Bruxelles, le 12/07/2023

SAINT-JOSSE-TEN-NOODE. Square Armand Steurs, 17
(= Square Armand Steurs, 8-19 : ensemble classé depuis le 04 mars 1999 / Inventaire)
PERMIS UNIQUE: remplacer les menuiseries extérieures, agrandir une lucarne existante en façade arrière, créer une terrasse sur la toiture plate de l'annexe existante et déplacer une trémie d'escalier existant dans un immeuble composé de 4 unités de logement dont la façade et la toiture avant sont classées

Avis conforme de la CRMS

Élévations existante et projetée - vue d'un châssis voisin au n°11 (extr. du dossier de demande)

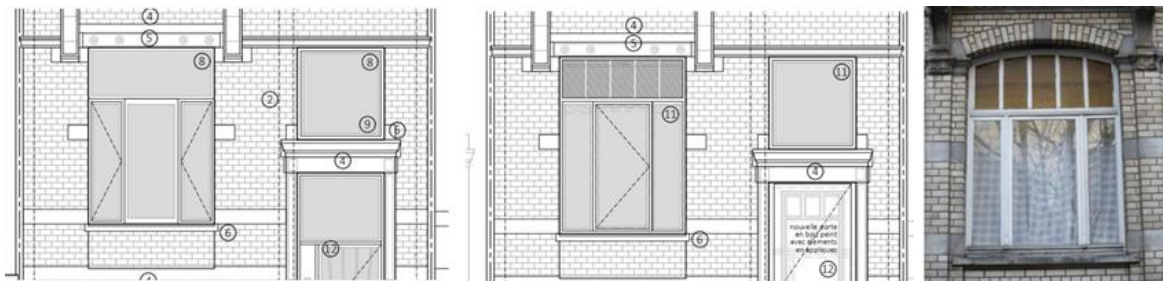
- Concernant les châssis de la façade avant :
 - ✓ le dessin des châssis doit être revu et amélioré pour correspondre davantage à la typologie des modèles anciens, au niveau des profils, profondeurs et bois vus. Cette observation s'applique aussi aux portes d'entrée et de garage. Concrètement, un relevé détaillé des châssis d'origine voisins doit être effectué et de nouveaux détails concernant la restitution

des châssis sont à dessiner. La porte d'entrée devra être réalisée en bois massif mouluré avec système d'assemblage traditionnel. La porte de garage devra être réalisée en utilisant les profils de châssis comme référence au lieu de la porte de garage du bâtiment voisin.

Vue existante de la corniche et axonométrie d'une corniche voisine type (extr. du dossier de demande)

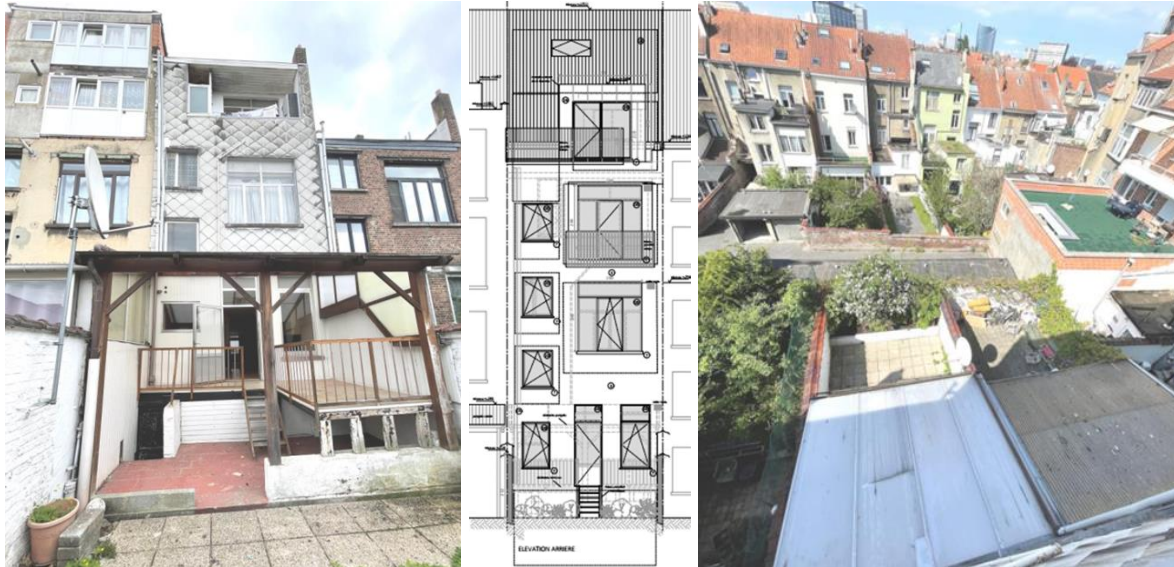
- ✓ à propos de la teinte des menuiseries : en l'absence de référence historique confirmée, l'Assemblée demande de privilégier une teinte neutre pour la mise en peinture des châssis et de la corniche.
- ✓ privilégier une essence de bois plus noble et plus durable.
- ✓ à propos de la lucarne : vu l'effort conséquent réalisé pour redonner à cette façade toute son harmonie, la CRMS recommande de redessiner une lucarne plus qualitative et mieux intégrée à la typologie de la maison classée, que celle des années 70 particulièrement peu harmonieuse.

Vue existante de la façade arrière, élévation projetée et vue actuelle de la cour-jardin (extr. du dossier de demande)

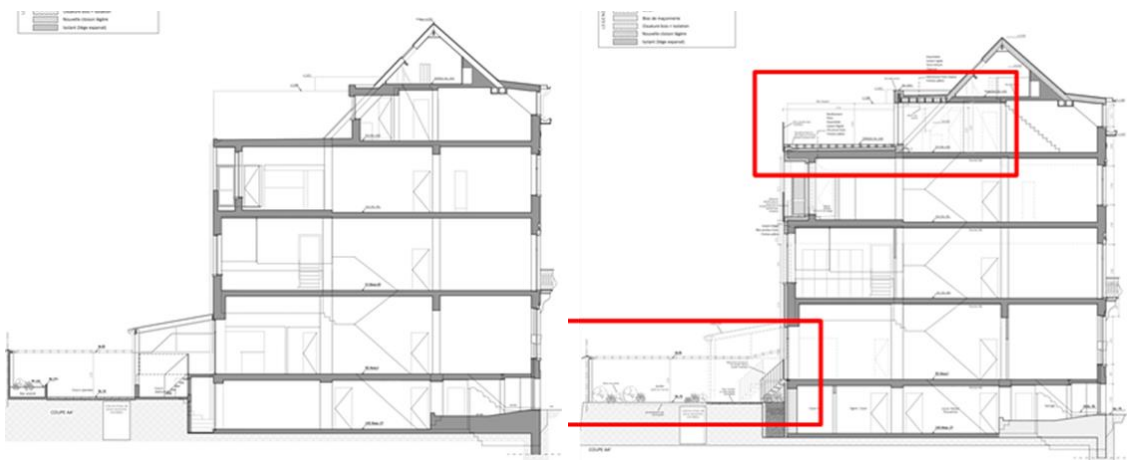
- ✓ la Commission demande de privilégier un enduit sur isolant (ou un enduit isolant), au lieu du liège apparent, afin de maintenir les caractéristiques de ce type de bâti.
- ✓ elle insiste pour que les baies soient équipées de châssis réalisés dans un matériau plus qualitatif et plus durable que du PVC.
- ✓ sans s'opposer à l'agrandissement de la lucarne, elle demande de revoir la composition dans un plus grand respect de l'équilibre et des proportions de la façade, afin d'alléger le remaniement de cette travée.
